改善箇所説明図

アクスル ASSY（フロントおよびリア）

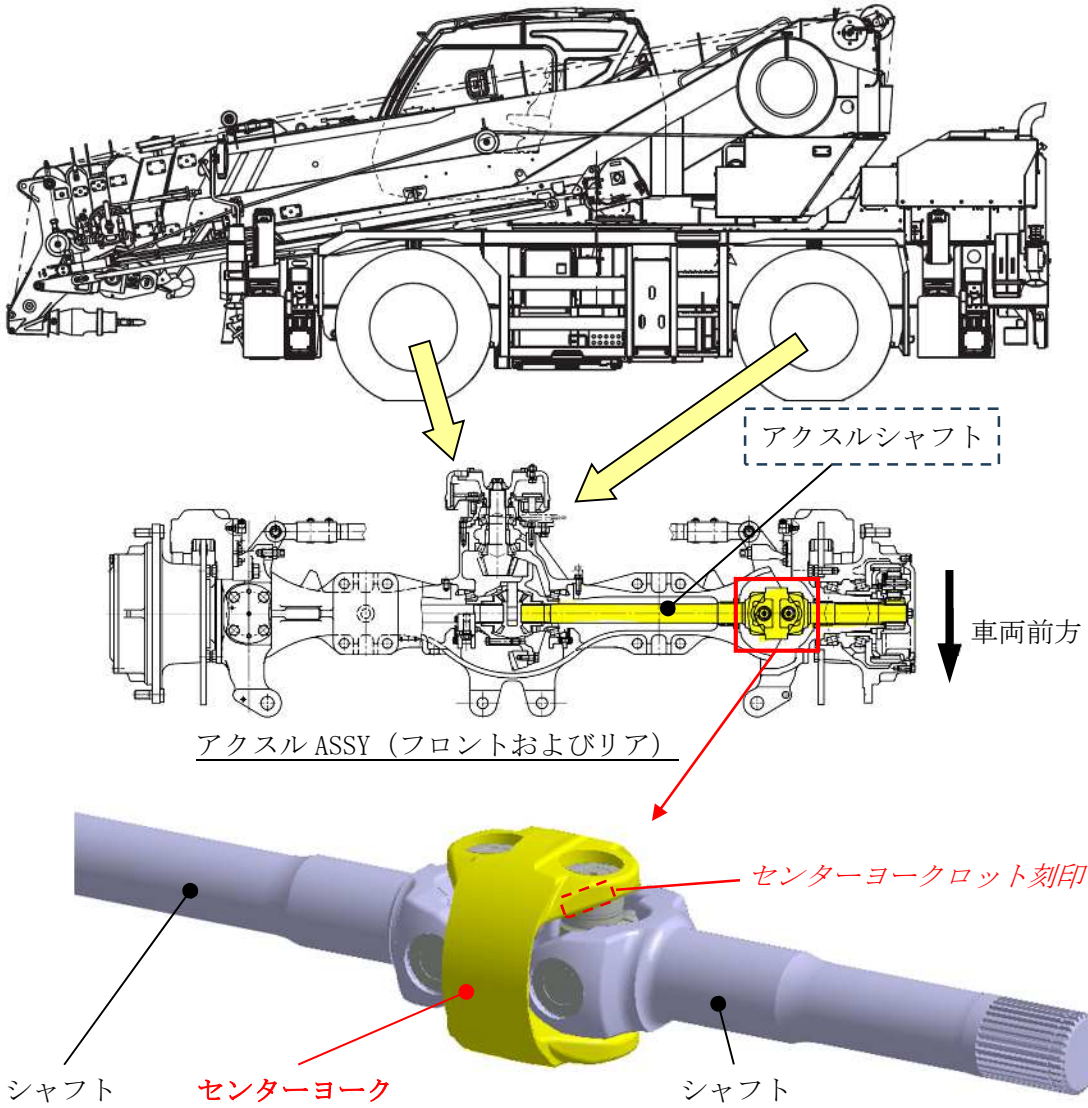
基準不適合発生箇所

ホイール・クレーンのアクスルシャフトのセンターヨークにおいて、製造工程の管理が不適切なため、強度が不足しているものがある。そのため、そのまま使用を続けると、センターヨークが破損して駆動力が伝達できず、走行不能となるおそれがある。

全車両、センターヨークのロット刻印を点検し、対象となるアクスルシャフトが装着されている場合は良品に交換する。

注釈：[ ] は、交換する可能性がある部品を示す。
